# 浜岡原子力発電所 基準津波の策定のうち地震による津波について (コメント回答)

2024年1月17日

# 地震による津波評価について コメント一覧表

項目	No.	コメント内容	コメント回	備考
海洋プレート内地震の津波評価 (組合せの評価方針)	1	<b>【プレート間地震と海洋プレート内地震の組合せ要否に関する基礎データの充実化】</b> ・プレート間地震と海洋プレート内地震の組合せ要否に関し、南海トラフ全域を概観して、プレート間地震とその他の地震の発生状況、海洋プレート内地震の断層分布・断層タイプ等の整理を行い説明すること。	第1208回 (2023年12月1日)	今回説明

### (1)プレート間地震に伴う応力変化による別の地震の発生（模式図）

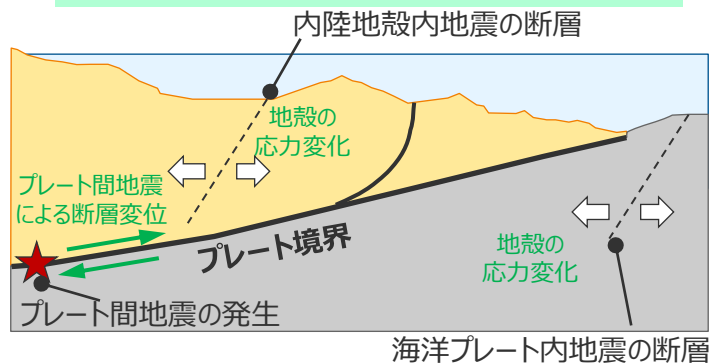
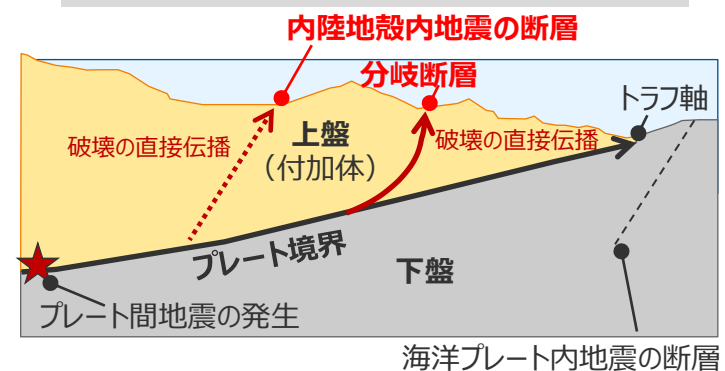
## ○第1208回審査会合（2023年12月1日）のコメント

- プレート間地震と海洋プレート内地震の組合せ要否に関し、南海トラフ全域を概観して、プレート間地震とその他の地震の発生状況、海洋プレート内地震の断層分布・断層タイプ等の整理を行い説明すること。

## ○コメント回答（概要）

- 第1208回審査会合では、プレート間地震とその他の地震（内陸地殻内地震、海洋プレート内地震）の組合せ要否について、これらの地震が因果関係を持って同時発生し、津波が重なり合う可能性がある事象として、**(1)プレート間地震に伴う応力変化による別の地震の発生**、**(2)プレート間地震の破壊の直接伝播による一体性のある連動発生**の観点から整理した。
- 今回コメント回答では、このうち、**(1)プレート間地震に伴う応力変化による別の地震の発生**について、南海トラフおよびその周辺の海域を広く概観して、**プレート間地震とその他の地震（内陸地殻内地震、海洋プレート内地震）の発生状況、その他の地震の断層分布・断層タイプ等の基礎データを充実化**させた上で、プレート間地震とその他の地震の組合せ要否を説明する。

・なお、今回コメント回答に伴う津波評価の変更はない。
